誠美樸真  
Blossom Mansion

綠景花卉行 函

主旨：有關本公司承攬 貴社區中庭園藝維護乙案，於 5/13 維護當日全台跳電後，於 5/20 後察覺空中花園長紅木陸續死亡，經本公司勘查花台環境現況，為避免權責問題故逕行提出死亡報告書，請查照。

花台排水示意圖  
(屬景觀工程)

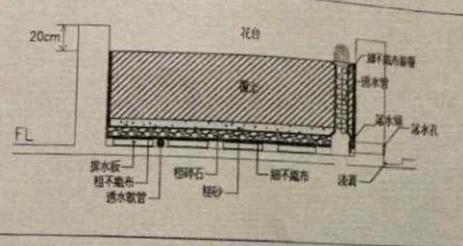
1. 原建商起造園藝花台就平面設計圖，未照基本工法施工，空中花園是否為建商當初綠建築案所規定追加工程，但因花台環境建造工法未按規定施工導致植栽死亡，工法影響植栽死亡通常最主要因素來自於排水系統不良及日漸阻塞，導致植栽根系長期處於浸潤而爛根，短時間不會死亡，但就外觀生長樣貌及其周圍環境可記錄察覺。矮灌木雪花木之所以不至於死亡乃因其植栽屬性為淺表根，其根系為軟根系較耐水，當日照高溫揮發水分首當其衝傷害的是長紅木，並非雪花木，但雪花木一進入冬季休眠期其生長即不佳，此一觀察可從本公司還未進場前及予以告知，青苔叢生代表花台長期處於過潮現象，雪花木陸續生長不良導致死亡也是

花台排水示意圖  
(屬景觀工程)

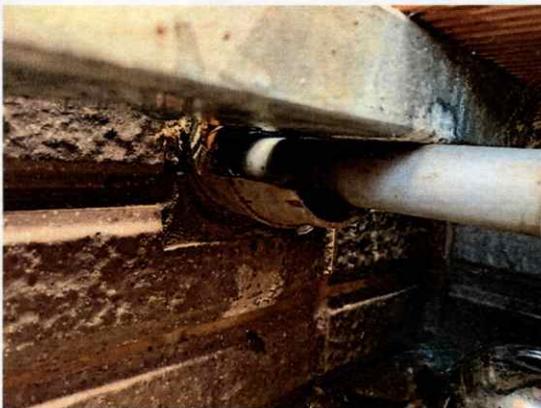
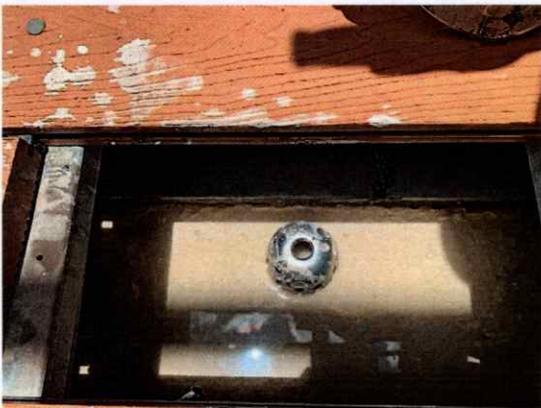
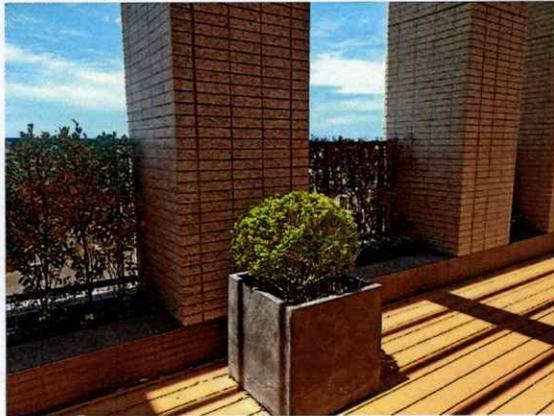
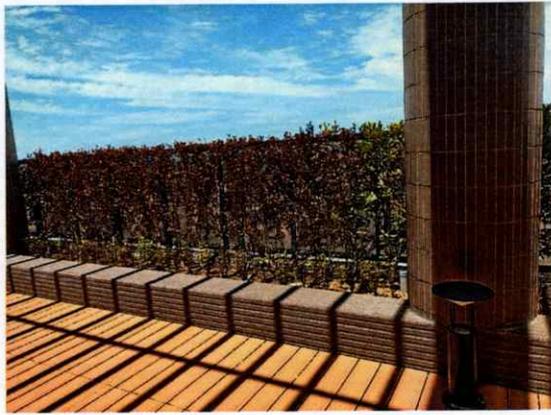
2. 本公司是屬於維護公司，於2月期間進場勘查案場時即告知管委會，貴社區有排水不良，懷疑建造工法有異常，植栽維護修剪不會短時間造成植栽區域性死亡，經開挖A棟一區花台，其底部未有底排，且落水孔(引井處)高於底部排水，即代表落水孔排一定水後其底部約3-5公分之處仍有水(排水板以下皆有水)排不掉，此一現象從上述圖排水板以下皆有積水可證實。
3. 軟式透水未以側排沿花台邊放置至落水孔，此一工法即是便宜行事，以一般建設設計圖而言，未達排水良通性，造成花台各處積水不足為奇，最終導致植栽慢慢敗栽死亡亦屬正常。
4. 5/13 全台停電，當日本公司維護之時亦告知澆水有異常，當日植栽及部分失水及缺水現象，5/19 貴社區秘書通知空中花園長紅木枯死，本公司5/20 派人至社區配合協助噴灌系統重新調整，發現花台各處在某區間澆灌系統噴灑不足情況下仍會積水現象，代表花台長期洩水不良，依賴日照的揮發水分，但此一揮發水分通常帶日照高溫有如滾燙水侵蝕傷及植栽根系，空中花園所種植長紅木屬喬灌木之樹種，其根系屬深根系且側根會橫向生長盤根錯節，但是一旦根系受損，其敗栽現象很快顯現表徵，故長紅木死亡並非維護不力所造成，生長環境不良才是確切主因。近行主因影響的次因是澆灌系統短時間故障未能及時調整，改變其根系生長環境的適應性。(即排水板積水與未澆灌缺水情況，根系浸

底部防水層處理(或貼磁磚、地磚)→排水板→不織布→級配碎石及砂→不織布→回填花土，軟式透水管(側排)及硬式排水管(底排)管線配置。

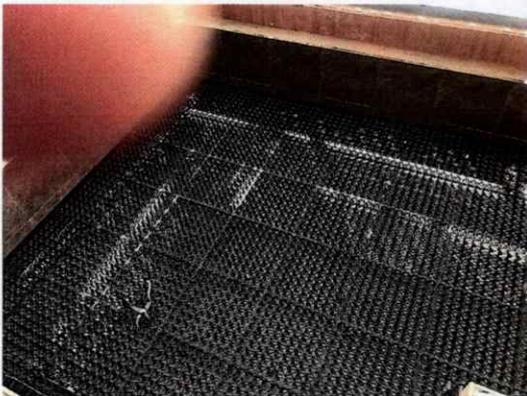
5. 貴社區 2 年來未有此一植栽死亡大片現象，乃因排水系統不良屬於日積月累，並非一時半刻便能顯現，如同水管不通亦是長期阻塞才會造成是同樣道理，花台填土的工法規範規定，底部落水孔一定在排水板之下直通底部，並不能在排水板之上，花台需洩水排水良通，才會保持土壤濕潤鬆軟使植栽吸取足夠養分及水分，使其根系良好生長。

6. 現今各大型建案排水工法參考如圖示：

8.

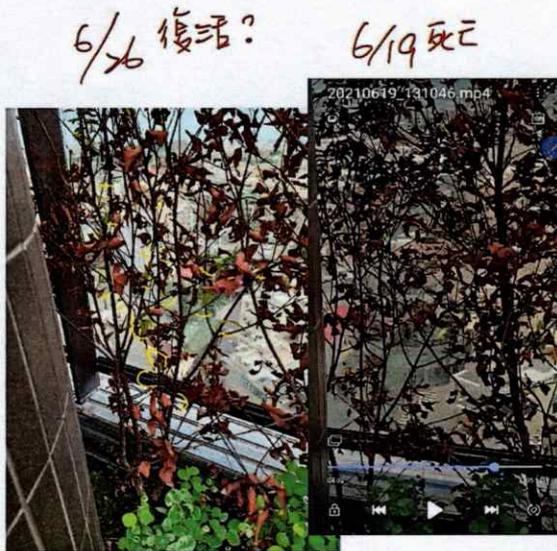
委員提供上述圖片，部分長紅木若處於敗栽現象，其生長芽點仍存活，所以會有新葉冒出，一旦日照太陽強烈直射，造成高溫炎熱，其根系如無法提供足夠養分及水分，仍會呈現枯萎，此一現象稱之為假活現象，植栽最終導致全株死亡。
